CONSTRUCTION DU REFECTOIRE DE L'ECOLE OUVIERE

FUVEAU (13710)

PC 13 040 17 L 0092

PROCÈS-VERBAL DE LA COMMISSION D'ARRONDISSEMENT D'AIX-EN-PROVENCE

Exemple d'aménagement d'un local

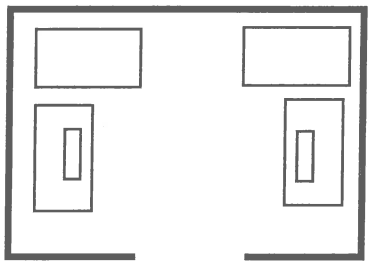
Compte tenu des caractéristiques de l'opération et des éléments fournis à nos services de proximité en marge du dossier, **nous préconisons la réalisation d'un local dédié au stockage des déchets ménagers générés par l'activité du restaurant scolaire. Ce local devra permettre d'accueillir 4 bacs ordures ménagères de 660 litres et 2 bacs déchets recyclables de 660 litres.**

- les portes et couloirs devront être conçus de telle sorte que la circulation des conteneurs puisse s'effectuer sans gêne, la largeur minimale acceptable est de 1,10m (passage libre pour les bacs).

Afin de permettre le bon fonctionnement de la collecte et l'accessibilité des bacs par les utilisateurs, les bacs doivent être espacés du mur et entre eux d'au moins 10 cm. **Pour permettre l'accès aux bacs dédiés à la collecte sélective, les bacs doivent être positionnés de façon à offrir aux usagers le sens de la longueur côté trappes.**

NB : De manière spécifique, le couvercle des conteneurs de tri sélectif est fermé à clef et uniquement accessible à l'usager par un opercule d'introduction orienté vers la face du bac (Cf. photo ci-après) → Bacs à présenter de face à l'usager.
